PLAN LOCAL D'URBANISME D' **ARBOIS**

Rapport de Présentation Additif n°7

Cette modification de droit commun n°1 porte sur le règlement écrit des zones UE et 3AUE.

Extrait plan de zonage PLU Arbois

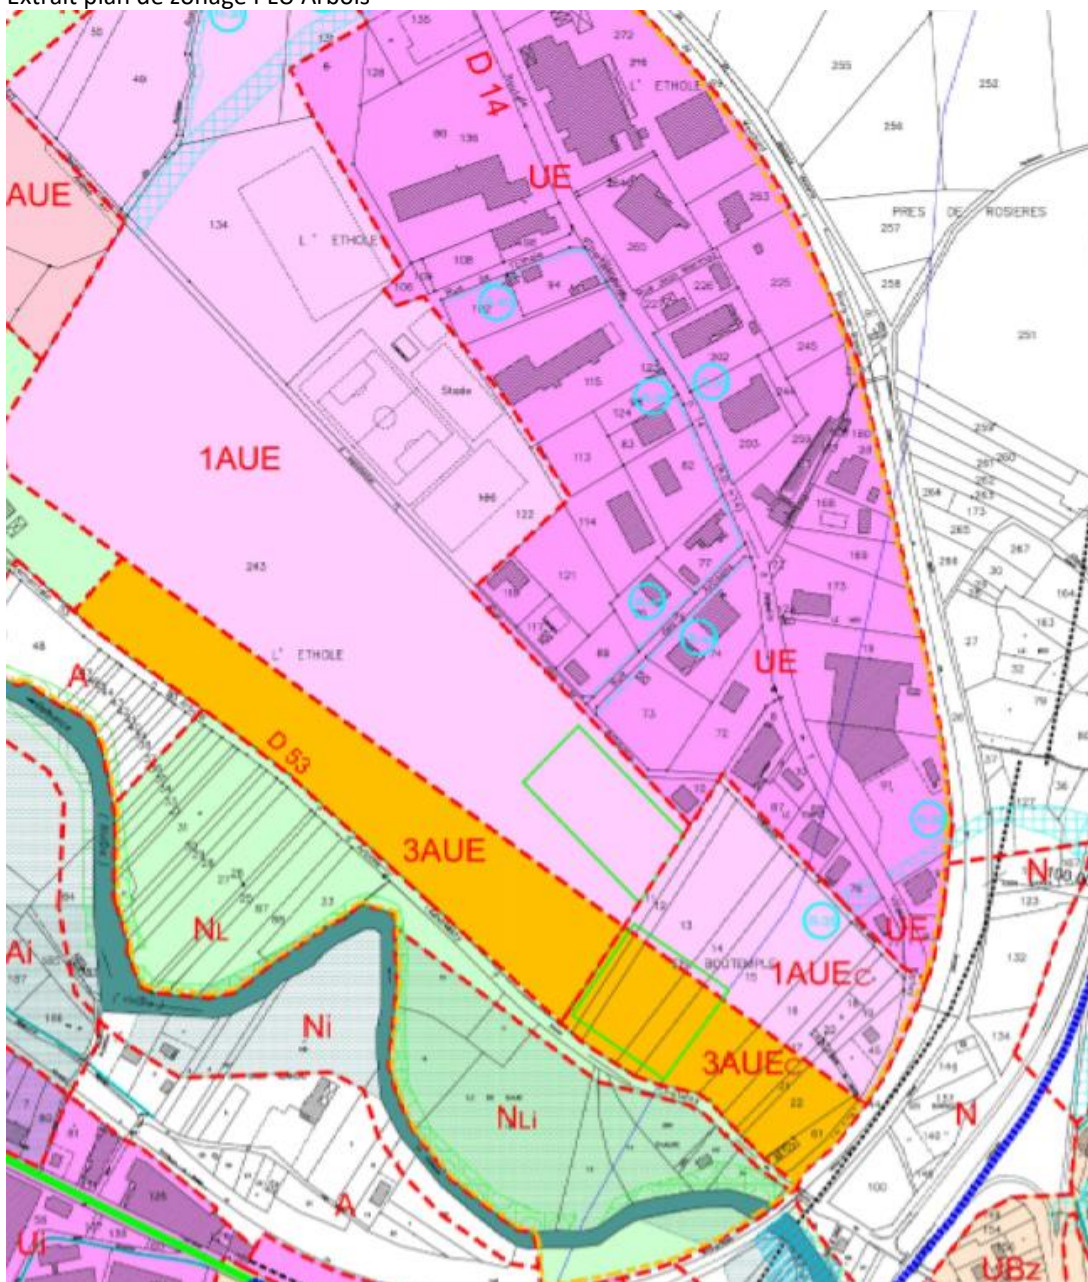
La zone UE est destinée principalement à des activités économiques : artisanales et aux activités commerciales qui s'y rattachent, industrielles, commerciales et de service. La modification porte sur l'article UE-7 relatif à l'implantation des constructions par rapport aux limites séparatives.

La zone AUE est subdivisée en 3 secteurs 1AUE, 2 AUE et 3AUE actuellement peu ou pas équipés réservée aux activités économiques. La modification porte sur l'article AUE11 relatif à l'aspect extérieur.
